Subject: RE: Vana-Vaida tee 12 detailplaneering
From: Jana Prost <Jana.Prost@transpordiamet.ee>
Date: 13/07/2026, 16:07
To: Ramul Saarniit <ramul@pilveprojekt.ee>

Oma pöördumises soovite täpsustada Vana-Vaida tee 12 kinnistu detailplaneeringu raames kavandatava ülekäiguraja realiseerimise tingimusi.

Detailplaneeringuga on kavandatud ülekäigurada koos kergliiklustee ühendusega riigitee alusele maaüksusele 11155 Vaida tee (katastritunnus 65303:003:0246). Kavandatava lahenduse kohaselt on ette nähtud olemasoleva teeäärse heki eemaldamine ulatuses, mis on vajalik kergliiklustee rajamiseks koos ülekäigurajaga ning ühenduse tagamiseks olemasoleva Vaida tee nr 6539493 ja Vaida bussipeatusega.

riigitee nr 11155 km 0,535

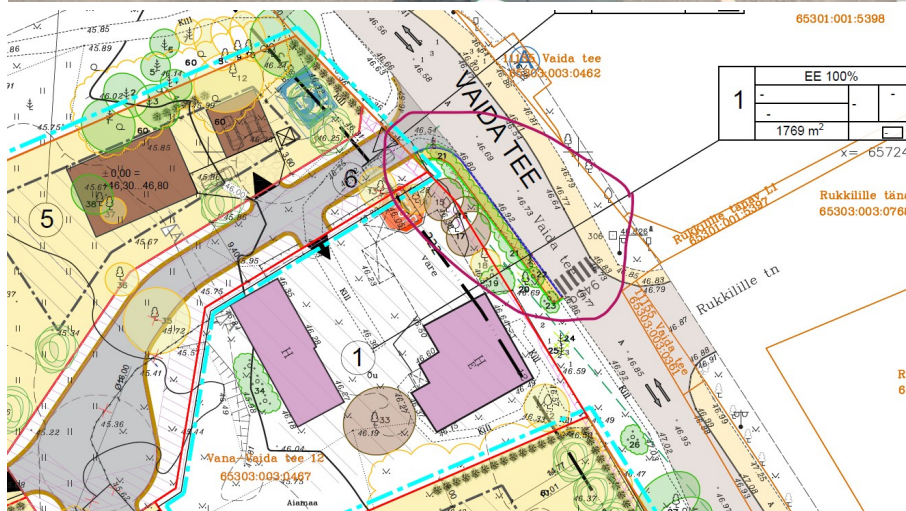
Alljärgnevalt on toodud mõned näited samas riigitee lõigus olemasolevatest ülekäiguraja lahendustest.

Ülekäiguraja kavandamisel tuleb tähelepanu pöörata järgmistele tingimustele:

- nähtavusnõuetele;
- valgustusele;
- kavandada ülekäigurada võimalikult lühikese pikkusega, kus tee ristlõige on võimalikult kitsas.
